**ACTA MESA DE TRABAJO – COMPONENTE DE TOPOGRAFIA PROYECTO:
CONSTRUCCIÓN DEL PLAN MAESTRO DE ACUEDUCTO PARA EL CASCO
URBANO DEL MUNICIPIO DE MOGOTES – SANTANDER**

| CONSTRUCCIÓN DEL PLAN MAESTRO DE ACUEDUCTO PARA EL CASCO URBANO DEL MUNICIPIO DE MOGOTES, SANTANDER | | | |
| DISEÑO CASETA Y PLANTA DE AGUA POTABLE (PTAP), INCLUYE CAPTACION, DESARENADOR | 01 | 25-Oct-2022 | Juan Carlos Restrepo Mejía MSc Estructural |

Figura 2 – Estructura que no está referenciada en memorias ni planos de la PTAP.

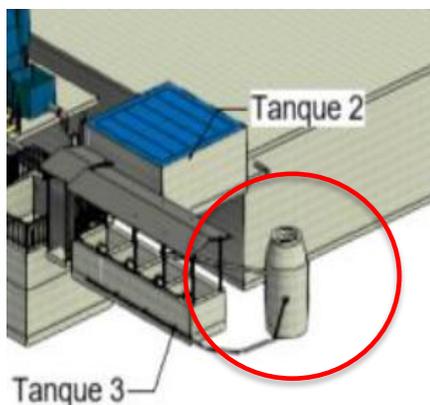
En las imágenes 3D se muestra adosado en la PTAP al tanque existente una estructura circular tipo pozo, del cual no se muestra diseño estructural ni planos de construcción, tal como se muestra en la siguiente figura. Verificar.
